RESOLUCIÓN N°
POR MEDIO DEL CUAL SE ACOGE UNA INFORMACIÓN Y SE ADOPTAN OTRAS DETERMINACIONES

1. Que mediante Resolución con radicado N° **112-3094-2014** del 15 de julio de 2014, notificada de forma personal por medio electrónico el día 18 de julio del 2014, modificada por las Resoluciones N°112-3712-2015 del 11 de agosto de 2015; N°112-1044-2017 del 17 de marzo de 2017, N°112-1422-2020 del 15 de mayo de 2020 y N° 112-3405-2020 del 22 de octubre de 2020, se **OTORGÓ CONCESIÓN DE AGUAS SUPERFICIALES** a la **CORPORACIÓN ACUEDUCTO MULTIVEREDAL CARMÍN CUCHILLAS MAMPUESTO Y ANEXOS “CAM”** con Nit. 811.015.801-0, representada legalmente por el señor **HUMBERTO NICOLÁS RESTREPO AMAYA**, identificado con la cédula de ciudadanía número 2.774.200, en un caudal total de 236.06L/seg, para usos doméstico, comercial e industrial, a derivarse de las Quebradas La Chorrera 1, La Chorrera 2, La Chorrera 3, La Chorrera 4, La Mosquita, La Leonera y Los Salados (Tambores), en beneficio de los usuarios de la **CORPORACIÓN ACUEDUCTO MULTIVEREDAL CARMÍN CUCHILLAS MAMPUESTO Y ANEXOS “CAM”**.

Quebrada La Mosquita en época de verano:

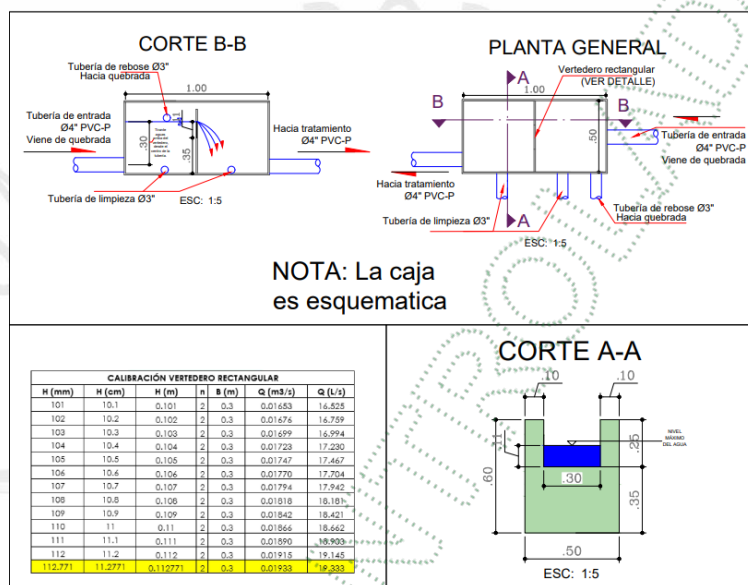
Se informa que el diseño consistirá en un vertedero rectangular con contracciones, como sistema de control de caudal. El caudal otorgado en época de verano corresponde a 19,33 L/s

De acuerdo a la calibración vertedero rectangular presentado por el usuario, se requiere una carga del vertedero de 11,28 cm.

Una vez verificada la información, el caudal a derivar a partir de lo planteado corresponde a un caudal de 5,18 L/s, caudal inferior al otorgado (19,33 L/s). Una vez verificado el diseño, no es posible considerar la fórmula de vertedero rectangular sin contracciones, por lo que deberá ajustar dichos diseños (planos y memorias de cálculo) para evaluarlo con el caudal correspondiente al otorgado por Cornare.

2. *Ajuste los diseños (planos y memorias de cálculo hidráulico) presentados mediante radicado CE-04409-2025 para las fuentes denominada Quebrada La Mosquita (en época de verano e invierno), Quebrada La Leonera (en época de verano), y Quebrada Los Salados (Tambores) (en época de verano e invierno), de tal forma que se garantice la derivación del caudal otorgado.*

Quebrada La Leonera en época de verano:

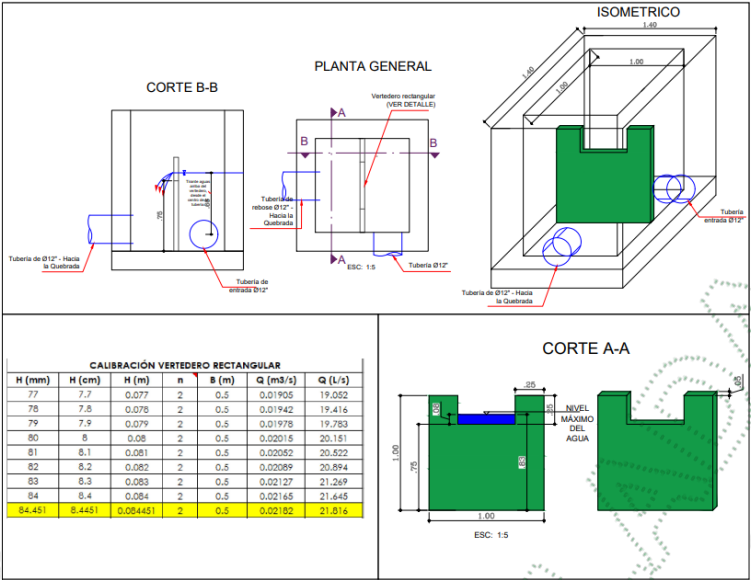
Se informa que el diseño consistirá en un vertedero rectangular con contracciones, como sistema de control de caudal. El caudal otorgado en época de verano corresponde a 21,816 L/s

De acuerdo a la calibración vertedero rectangular presentado por el usuario, se requiere una carga del vertedero de 8,45 cm

Una vez verificada la información, el caudal a derivar a partir de lo planteado corresponde a un caudal de 14,87 L/s, caudal inferior al otorgado (21,816 L/s). Una vez verificado el diseño, no es posible considerar la fórmula de vertedero rectangular sin contracciones, por lo que deberá ajustar dichos diseños (planos y memorias de cálculo) para evaluarlo con el caudal correspondiente al otorgado por Cornare.

Quebrada Los Salados (Tambores) en época de verano:

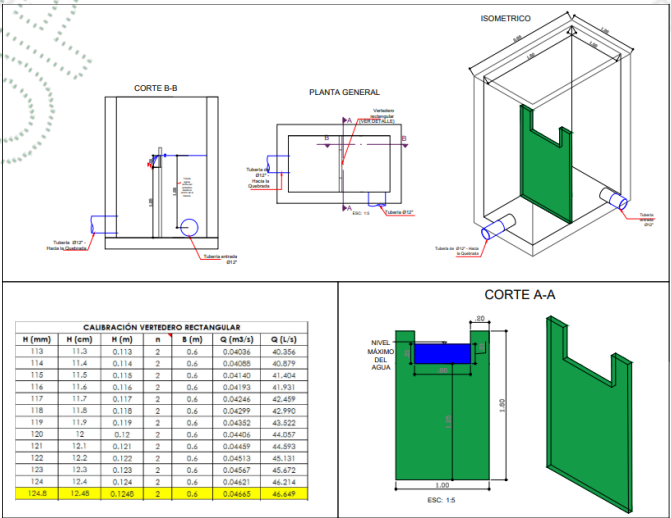
Se informa que el diseño consistirá en un vertedero rectangular con contracciones, como sistema de control de caudal. El caudal otorgado en época de verano corresponde a 46,65 L/s

De acuerdo a la calibración vertedero rectangular presentado por el usuario, se requiere una carga del vertedero de 12,48 cm

Una vez verificada la información, el caudal a derivar a partir de lo planteado corresponde a un caudal de 28,42 L/s, caudal inferior al otorgado (46,65 L/s). Una vez verificado el diseño, no es posible considerar la fórmula de vertedero rectangular sin contracciones, por lo que deberá ajustar dichos diseños (planos y memorias de cálculo) para evaluarlo con el caudal correspondiente al otorgado por Cornare.

Quebrada Chorrera 1 en época de invierno:

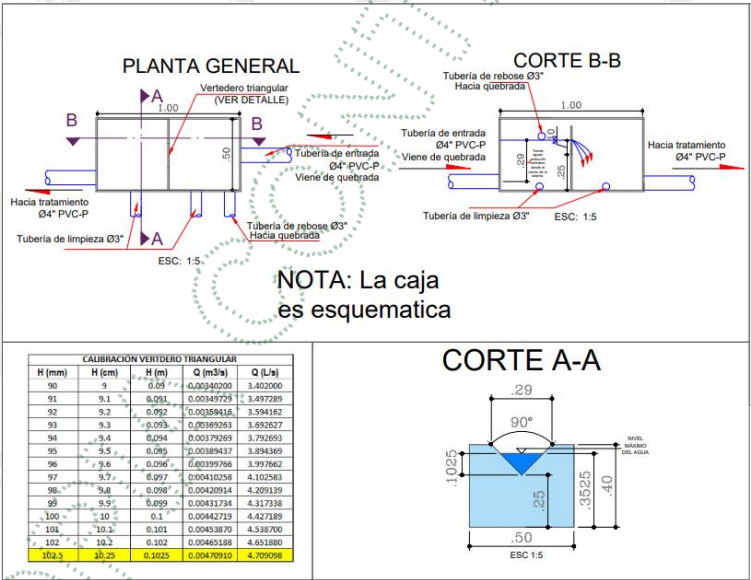
Se informa que el diseño consistirá en un vertedero triangular de 90° de cresta delgada, como sistema de control de caudal. El caudal otorgado en época de invierno corresponde a 4,7 L/s

De acuerdo a la calibración vertedero triangular de pared delgada por el usuario, se requiere una altura de la lámina de agua medida a partir del vértice del triángulo de 10,25 cm

Una vez verificada la información, se evidencia que el diseño de obra de control permite derivar teóricamente un caudal de 4,72 L/s, caudal correspondiente al otorgado por Cornare.

Quebrada Chorrera 2 en época de invierno:

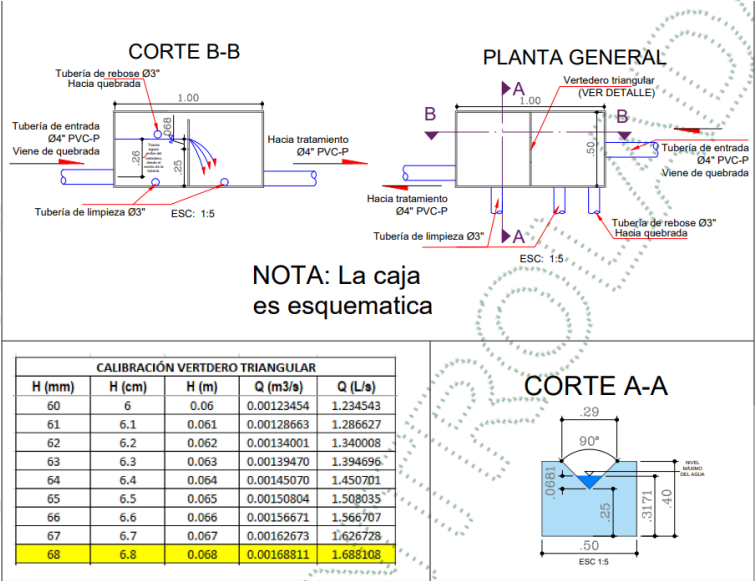
Se informa que el diseño consistirá en un vertedero triangular de 90° de cresta delgada, como sistema de control de caudal. El caudal otorgado en época de invierno corresponde a 1,69 L/s

De acuerdo a la calibración vertedero triangular de pared delgada por el usuario, se requiere una altura de la lámina de agua medida a partir del vértice del triángulo de 6,8 cm

Una vez verificada la información, se evidencia que el diseño de obra de control permite derivar teóricamente un caudal de 1,68 L/s, caudal similar al otorgado por Cornare.

Quebrada Chorrera 3 en época de invierno: (0.52)

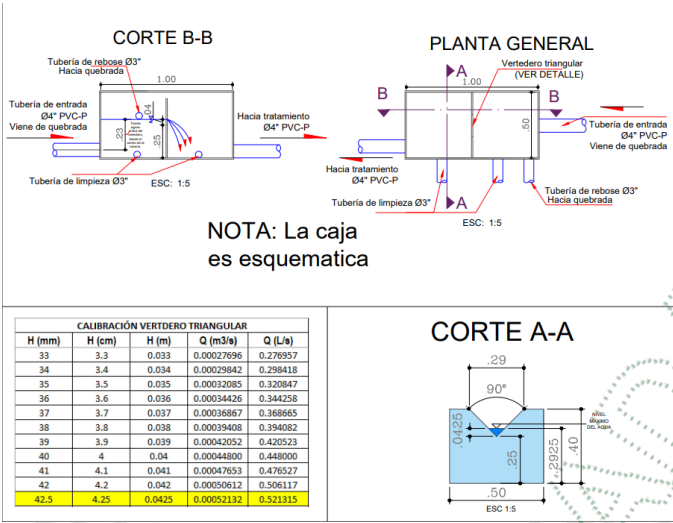
Se informa que el diseño consistirá en un vertedero triangular de 90° de cresta delgada, como sistema de control de caudal. El caudal otorgado en época de invierno corresponde a 0,52 L/s

De acuerdo a la calibración vertedero triangular de pared delgada por el usuario, se requiere una altura de la lámina de agua medida a partir del vértice del triángulo de 4,25 cm

Una vez verificada la información, se evidencia que el diseño de obra de control permite derivar teóricamente un caudal de 0,51 L/s, caudal similar al otorgado por Cornare.

Quebrada Chorrera 4 en época de invierno:

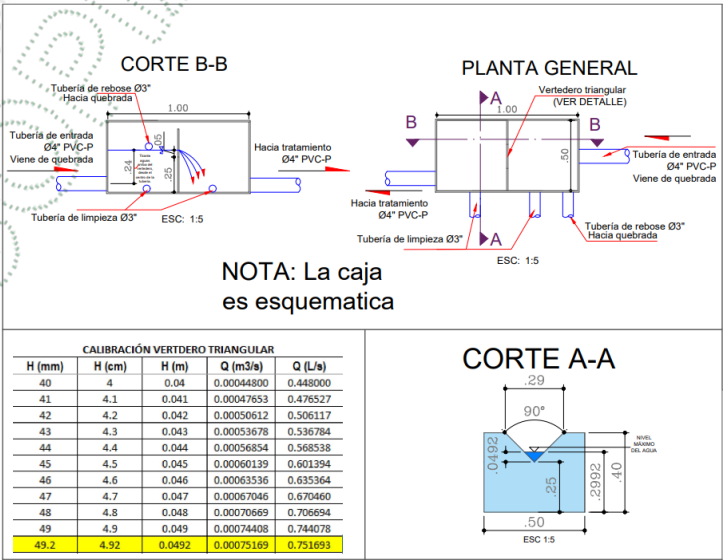
Se informa que el diseño consistirá en un vertedero triangular de 90° de cresta delgada, como sistema de control de caudal. El caudal otorgado en época de invierno corresponde a 0,75 L/s

De acuerdo a la calibración vertedero triangular de pared delgada por el usuario, se requiere una altura de la lámina de agua medida a partir del vértice del triángulo de 4,92 cm

Una vez verificada la información, se evidencia que el diseño de obra de control permite derivar teóricamente un caudal de 0,75 L/s, caudal correspondiente al otorgado por Cornare.

Quebrada La Mosquita en época de invierno:

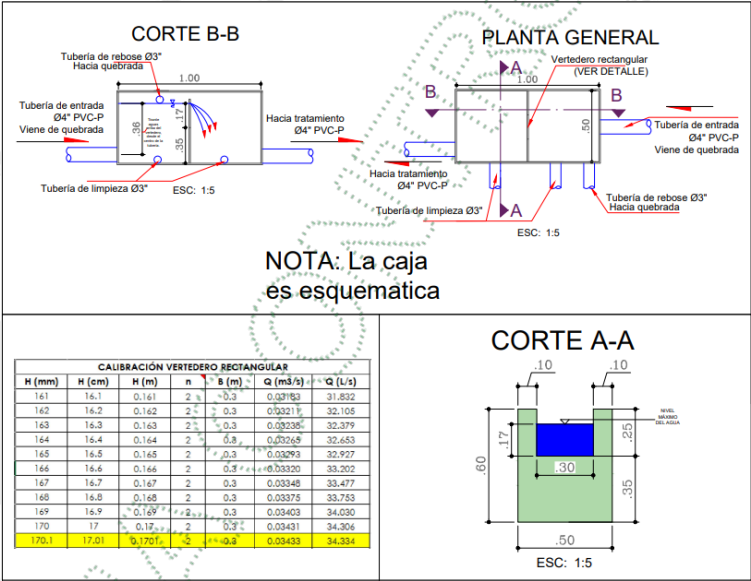
Se informa que el diseño consistirá en un vertedero rectangular con contracciones, como sistema de control de caudal. El caudal otorgado en época de invierno corresponde a 34,32 L/s

De acuerdo a la calibración vertedero rectangular presentado por el usuario, se requiere una carga del vertedero de 17,01 cm.

Una vez verificada la información, el caudal a derivar a partir de lo planteado corresponde a un caudal de - 5,16 L/s, valor que no es físicamente posible. Una vez verificado el diseño, no es posible considerar la fórmula de vertedero rectangular sin contracciones, por lo que deberá ajustar dichos diseños y memorias de cálculo para evaluarlo con el caudal correspondiente al otorgado por Cornare.

Quebrada Los Salados (Tambores) en época de invierno:

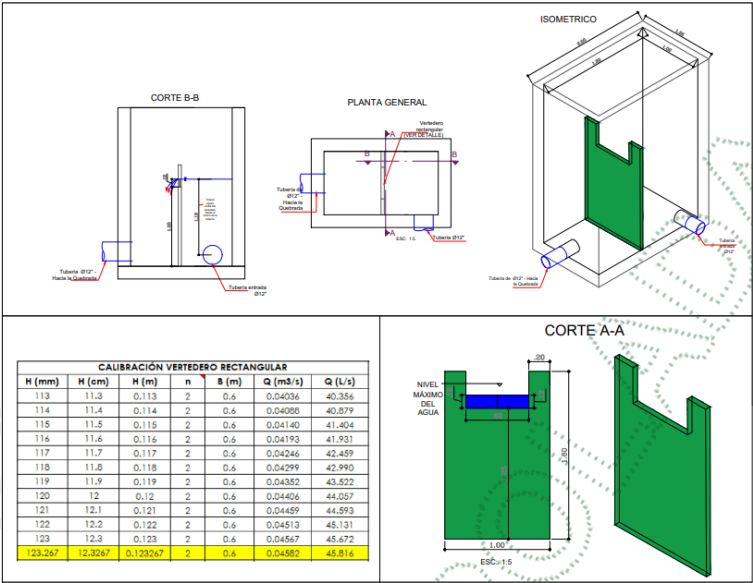
Se informa que el diseño consistirá en un vertedero rectangular con contracciones, como sistema de control de caudal. El caudal otorgado en época de verano corresponde a 45,816 L/s

De acuerdo a la calibración vertedero rectangular presentado por el usuario, se requiere una carga del vertedero de 12,32 cm

Una vez verificada la información, el caudal a derivar a partir de lo planteado corresponde a un caudal de 28,13 L/s, caudal inferior al otorgado (45,815 L/s). Una vez verificado el diseño, no es posible considerar la fórmula de vertedero rectangular sin contracciones, por lo que deberá ajustar dichos diseños y memorias de cálculo para evaluarlo con el caudal correspondiente al otorgado por Cornare.
